FAQ-Nummer: 16-023

Brandschutzrichtlinie 16-15 / Flucht- und Rettungswege

Ziffer, Absatz: [2.4.5](#)
 Thema: Breite von Korridoren in Nutzungseinheiten
 Beschlussdatum: 06.11.2015

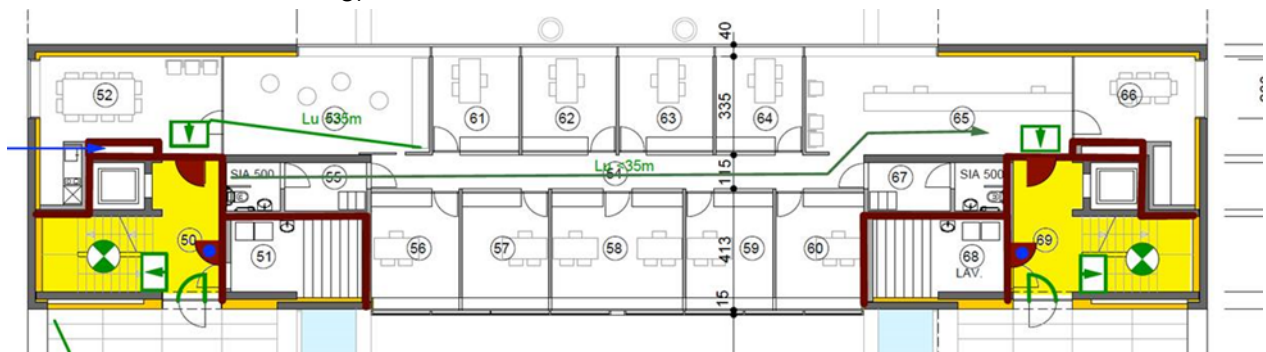
Laut BSR 16-15, Flucht- und Rettungswege, Ziffer 2.4.5, soll ein horizontaler Fluchtweg 1.2 m betragen.

Jetzt ist die Diskussion ob ein Korridor in einer Nutzungseinheit auch 1.2 m betragen soll. Nach meiner Meinung ist ein solcher Korridor kein horizontaler Fluchtweg (gemäss BSR 10-15de, Begriffe und Definitionen, Seite 23).

Ist die Überlegung richtig?

Dann ist die Breite von einem Korridor in der Nutzungseinheit beliebig (wie z. B. in der untenstehenden Abbildung)?

An Verkehrswege innerhalb von Nutzungseinheiten mit einer Belegung von max. 100 Personen bestehen aus brandschutztechnischer Sicht keine Mindestanforderungen. Der freie Durchgang hat jedoch mindestens jenem der erforderlichen Türbreite zu entsprechen.

Bei einer Belegung von mehr als 100 Personen im Raum muss der freie Durchgang mind. der erforderlichen Fluchtwegbreite entsprechen.

Vorbehalten bleiben weitergehende Regelungen weiterer Gesetzgebungen (Bau-, Arbeits-, Behindertengesetzgebung etc.).
